MACROLOTTO N°2 - AUTOSTRADA SALERNO-REGGIO CALABRIA

PROGETTO COSTRUTTIVO

OPERE D'ARTE MAGGIORI - VIADOTTI E PONTI
VIADOTTO S. ANGELO
Carpenteria Spalle - Spalla lato SA asse Sud

DG4804 PC 02 VI19 0012 01 D 2 — Scala: 1:100

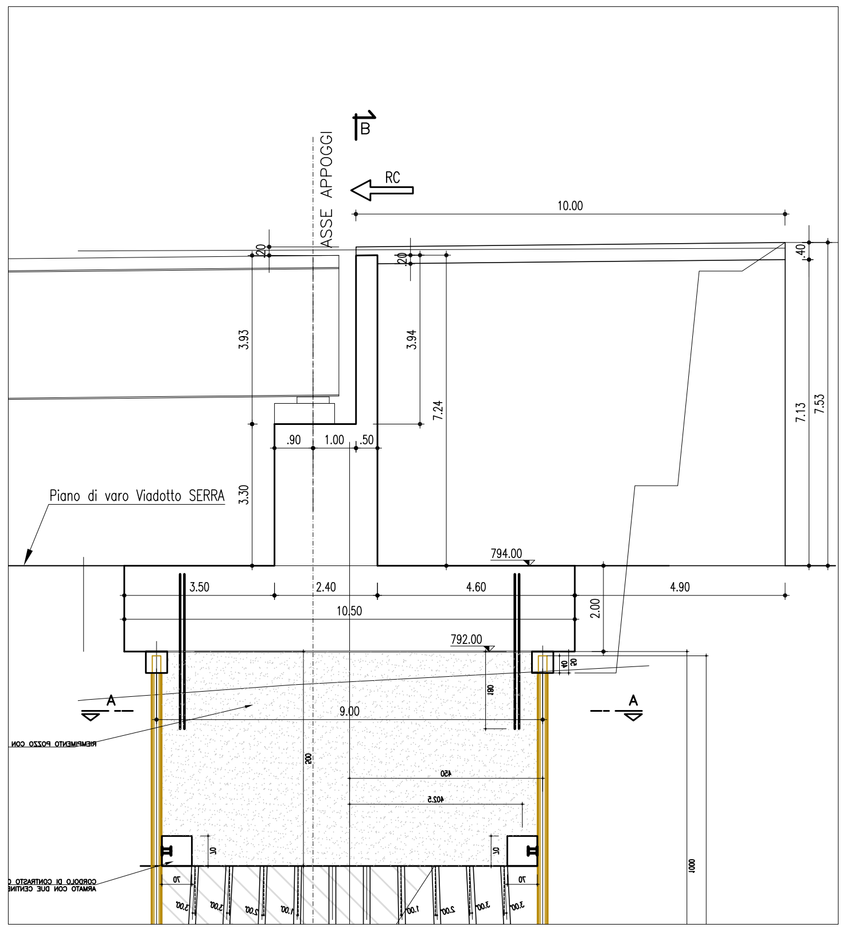
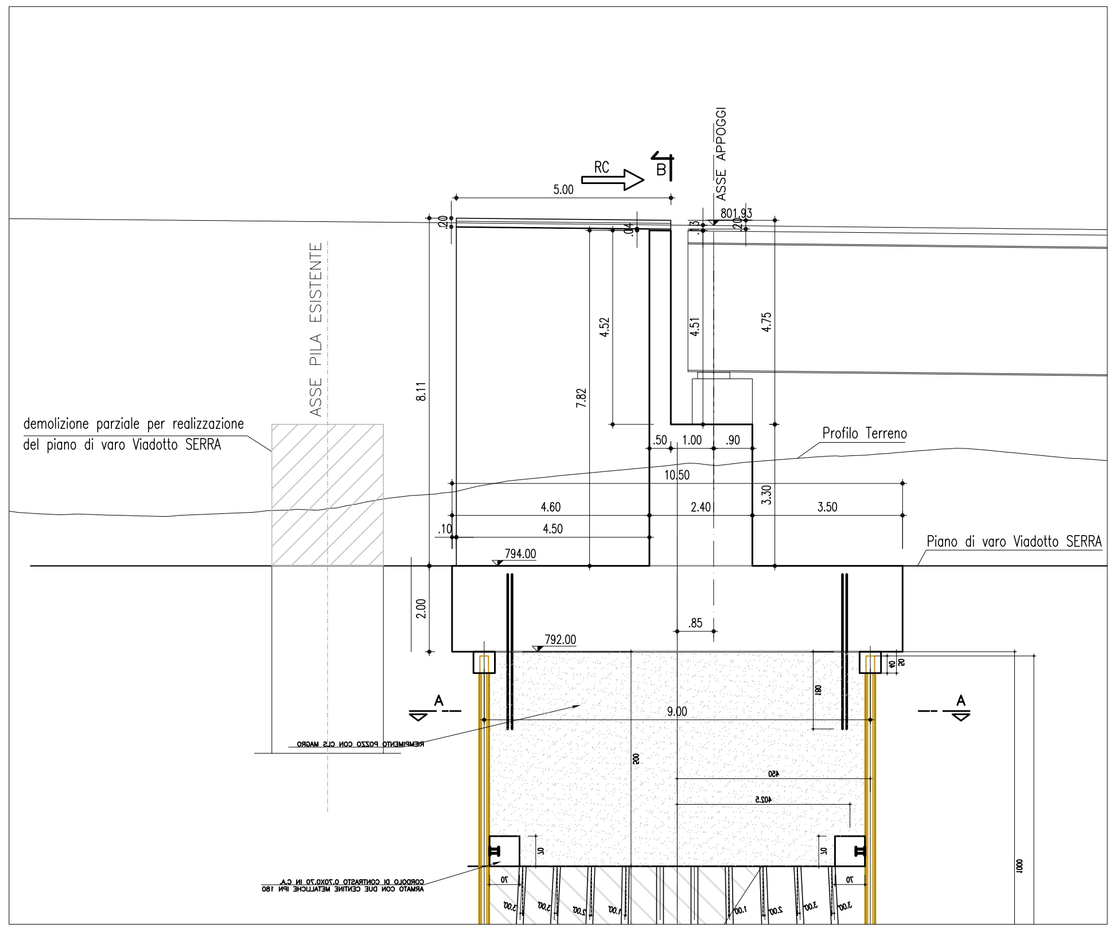
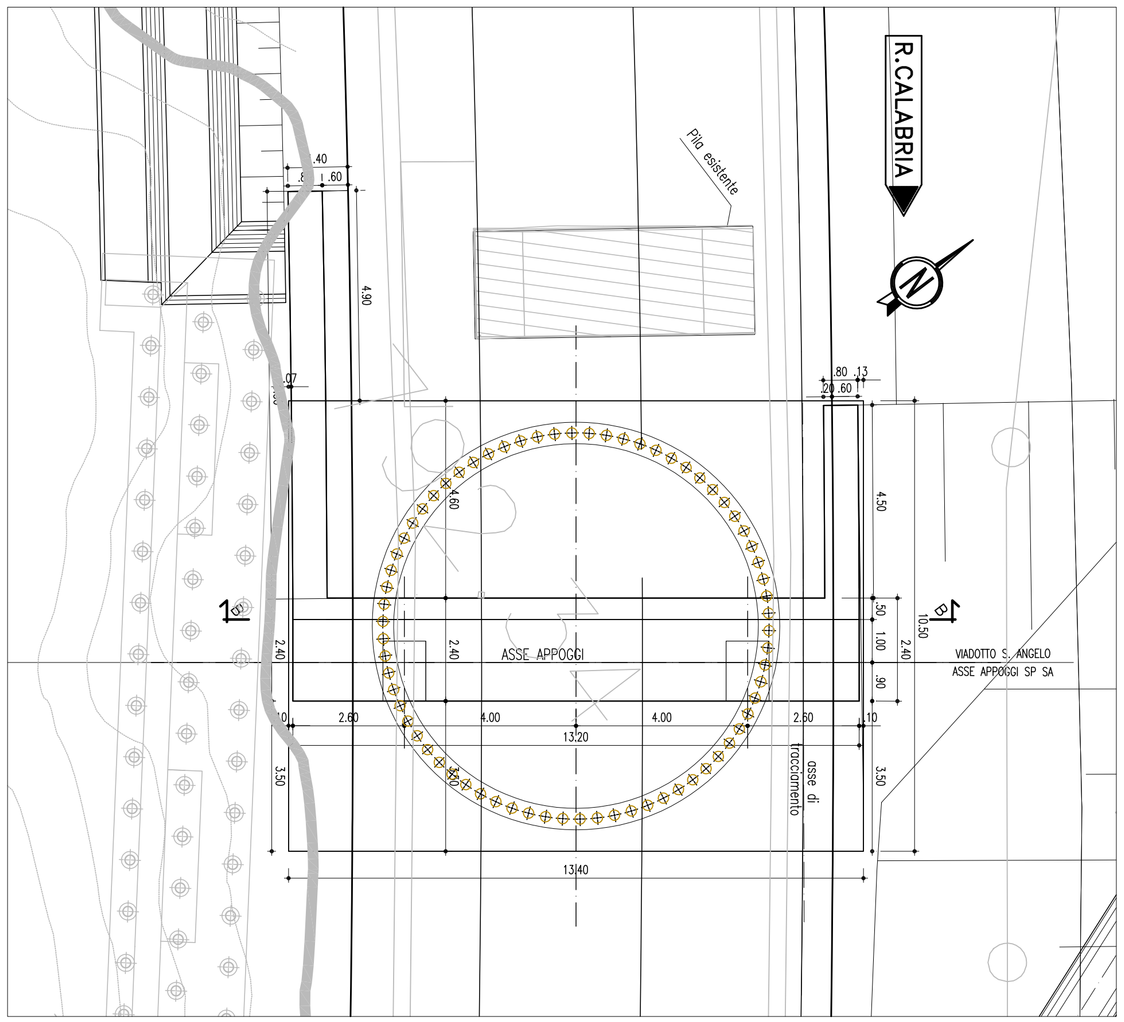
REV.	DESCRIZIONE MODIFICA
0	PRIMA EMISSIONE
1	RIDUZIONE DIAMETRO POZZO, DA 10.00 m A 9.00 m
2	RIDUZIONE DELLA PROFONDITA' DEL POZZO DA 10m A 5m A SEGUITO DEL VERBALE DI COSTATAZIONE DEL 26/04/2012
3	
4	
5
